## 質問（22条関連）

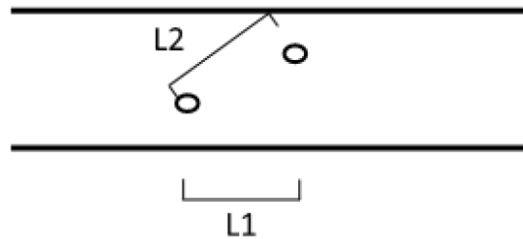
梁の貫通孔周囲の補強について「円形孔の中心間隔は孔径の3倍以上とすることが望ましい」とありますが（第1刷 p393 の21行目）、複数の孔がいずれも梁の高さの中央に無い場合は、「円形孔の中心間隔」はどのように考えるべきでしょうか。（下図のL1又はL2、どちらで考えればよろしいでしょうか。）

ご質問の図の「円形孔の中心間隔」は、L2よりもL1が望ましいです。ただし、隣り合う孔の高さが異なる場合は、設計者が適切に判断して孔間隔を割り増す必要があります。例えばその方法として、斜め破壊線の角度を45度と仮定しますと下の図の $L3=L1-V$ を採用する方法もありますが、他にも様々な方法が考えられます。

一つの梁に複数の小開口を設ける必要がある場合には、斜め線上に連続する小開口を配置すると小開口と小開口を結ぶ線上でせん断破壊を起こす可能性が高くなるとして、小開口を斜め方向に配置することを禁止する文献もあります（文献1参照）。本会では斜め方向に小開口を連続して設けることについて特に記載はありませんが、連続する小開口は梁の軸方向に並ぶものを対象としているものと考えます。
